改善箇所説明図

基準不適合発生箇所

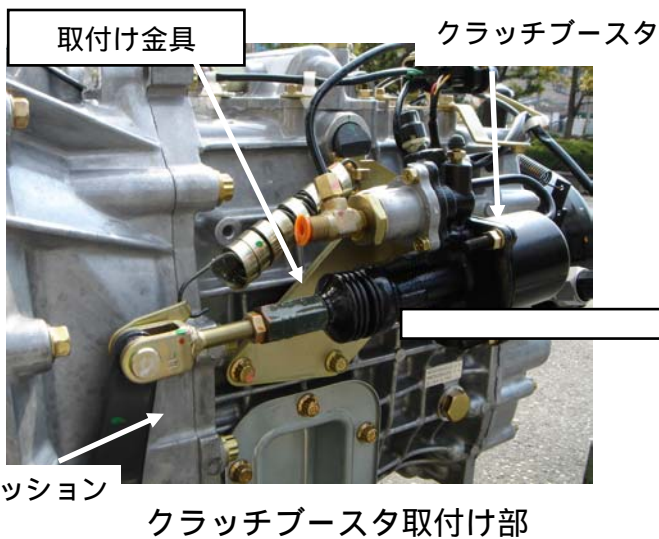
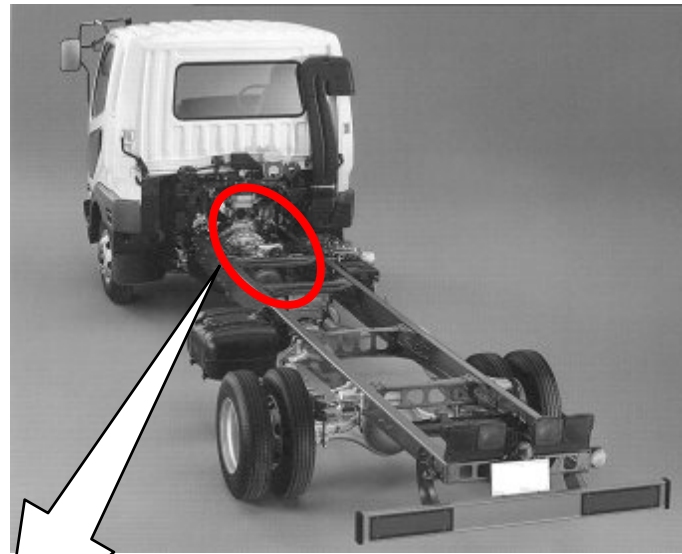
クラッチ倍力装置の取付け金具の強度が不足しているため、エンジン高回転時の共振により、当該金具に亀裂が発生する場合があります。
そのため、そのままの状態で使用を続けると、当該金具が破損し、クラッチを操作しても変速不能となり、走行不能となるおそれがある。

全車両、当該取付け金具を対策品と交換する。

注：□ は交換部品を示す。
